## Concurso Público Internacional para Promover Inversión Privada en el Proyecto "Nodo Energético en el Sur del Perú"

### CIRCULAR N° 09

Lima, 31 de octubre de 2013

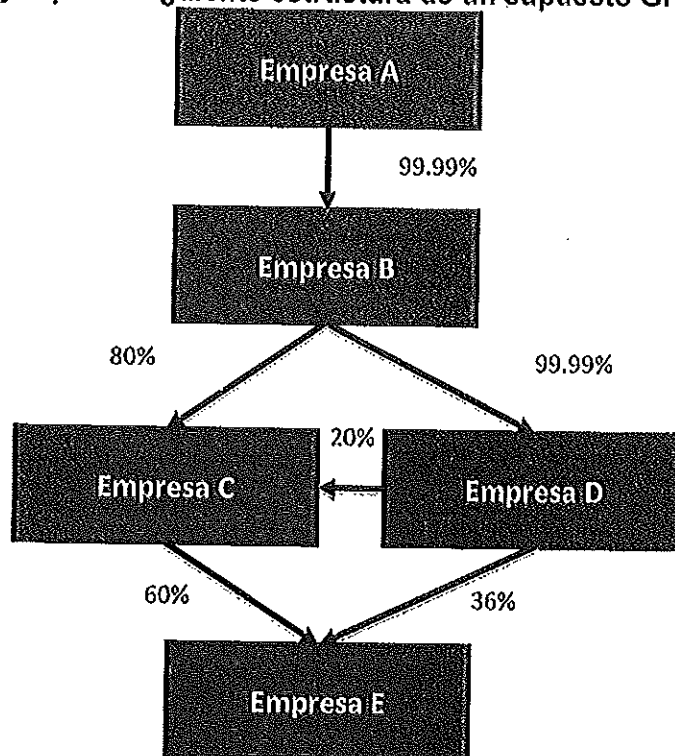
Tomando como ejemplo la siguiente estructura de un supuesto Grupo Económico:

Solicitamos nos confirmen que el nivel de vinculación entre las empresas A y E es admisible para acreditar los requisitos financieros y técnicos de la empresa E.

Respuesta.- Afirmativo
